Metan Lækage Gennemgang af Sindal Biogas

1. Indledning

5.4 Observation 4

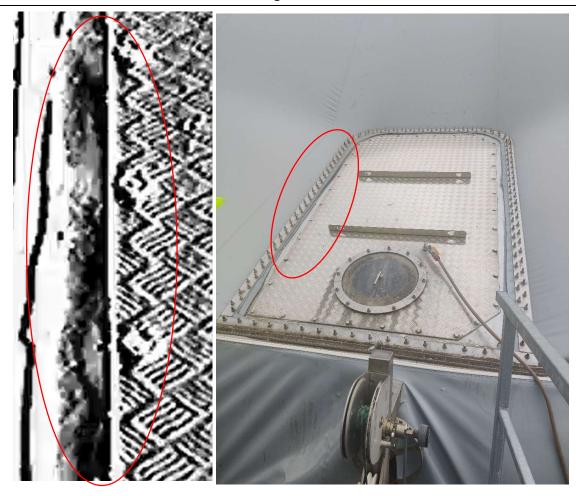
Område beskrivelse	Reaktor Tank 7
Lækage beskrivelse	Alle 4 stk. Alu. Luge dæksler gas utætte.

Kategorisering	Alvorlig:	Mindre alvorlig: X	Observeres:
Tidsramme for udbedring		8 uger	
Udbedringsforslag	Lugedæksel skal afmonteres. Nye pakning eller fuges om.		
Bemærkninger

5.10 Observation 10

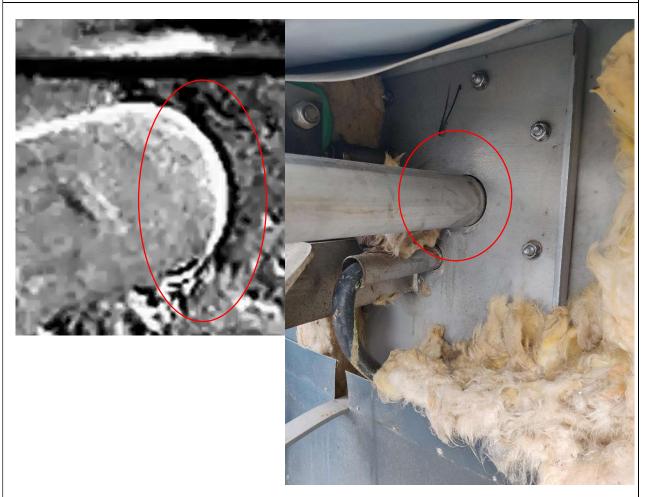
Område beskrivelse	Lager Tank 10 Omrør D14=HW1+A-MA1	
Lækage beskrivelse	Omrør justerings flange gas utæt omkring rør gennemføringer	
Billioder allegender deliverentation of laborary

Kategorisering	Alvorlig:	Mindre alvorlig: X	Observeres:
Tidsramme for udbedring		4 Uger	
Udbedringsforslag	Leverandøren kontaktes medhensyn til løsning.		
Bemærkninger

5.15 Observation 15

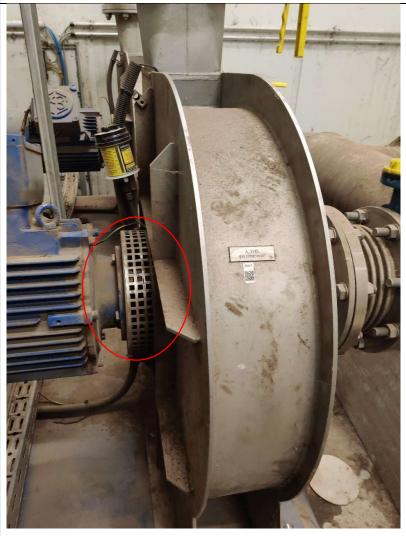
Område beskrivelse	Gasbooster A_V5101
Lækage beskrivelse	Akseltætning gas utæt.

Kategorisering	Alvorlig:	Mindre alvorlig: X	Observeres:
Tidsramme for udbedring		4 Uger	
Udbedringsforslag	Akseltætning efterses evt. ny akseltætning.		
Bemærkninger
